**Bebauungsplan Nr.: 627: Berg Fidel – östl. Hohe Geest / westl. der Bahnstrecke Hamm-Emden /  
nördl. der Bebauung im Dahl / südl. der Bebauung Gorenkamp**

Zusammenfassung der Stellungnahmen aus der frühzeitigen Beteiligung der Öffentlichkeit und der Behörden gemäß § 3 Abs. 1 und § 4 Abs. 1 BauGB, aus der Beteiligung der Öffentlichkeit und der Behörden gemäß § 3 Abs. 2 und § 4 Abs. 2 BauGB

Prüfung der Verschattungssituation im Jahresmittel (11. September)

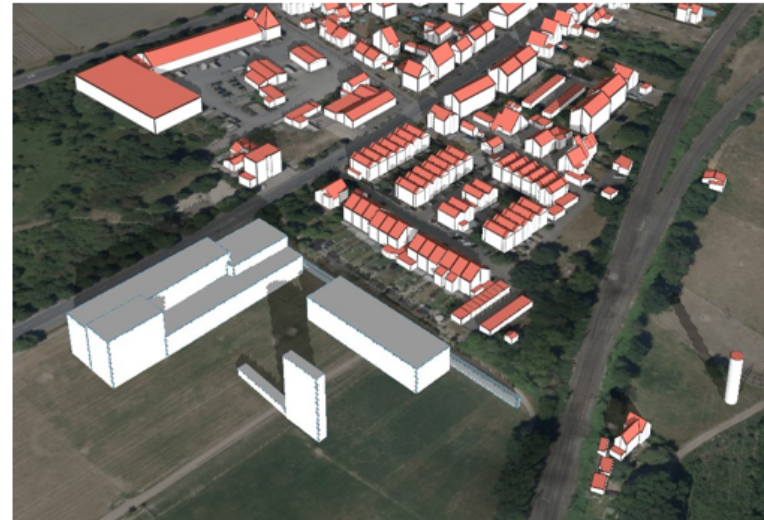
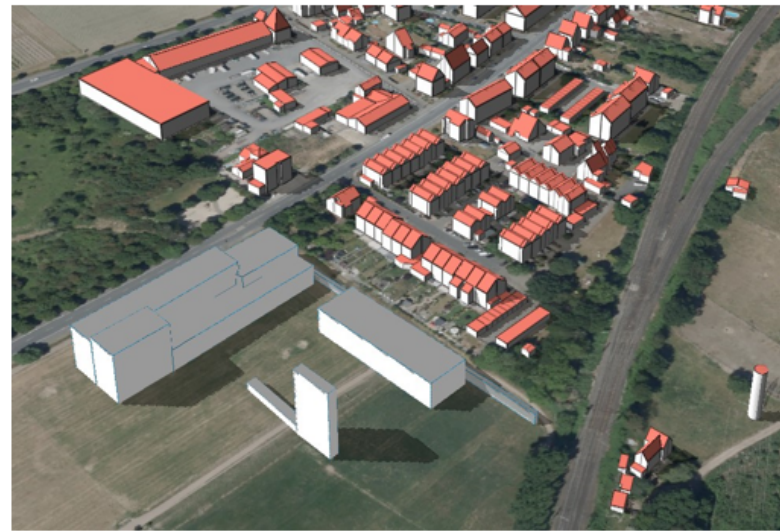
4.3.7	Privates Schreiben vom 21.11.2024		
	Es wird erläutert, dass sich die Anwohnenden durch die geplanten Gebäude bedrängt fühlen würden. Die Bebauung würde die Gesundheit aufgrund von weniger Sonneneinstrahlung beeinträchtigen.	Das Vorhaben wurde in ein digitales 3D-Modell überführt. Die in der Anlage zur Abwägung dargestellte Überprüfung der Schattenwürfe zeigt, dass keine unverhältnismäßige Verschattung der Bestandimmobilien durch die Neubebauung zu erwarten ist. Auch die privaten Gartenbereiche sind in keinem unzumutbaren Maß von einem Schattenwurf durch die Neubebauung betroffen.	Der Stellungnahme, die geplanten Bauwerke der Feuer- und Rettungswache in einem größeren Abstand zur bestehenden Wohnbebauung am Gorenkamp zu platzieren, wird nicht gefolgt. <b>Beschlussvorschlag 1.1.18</b>

4.3.8	Private Schreiben vom 05.11.2024, 11.11.2024, 18.11.2024 (2x), 19.11.2024, 21.11.2024		
	Es wird behauptet, dass das Vorhaben durch die Bauhöhe und Lage der Gebäude, die nördlichen Grundstücke verschatten	Siehe Punkt 4.3.7	Der Stellungnahme, die geplanten Bauwerke der Feuer- und

Keine  
Verschattung  
der Gebäude

Keine  
Verschattung  
der Gebäude
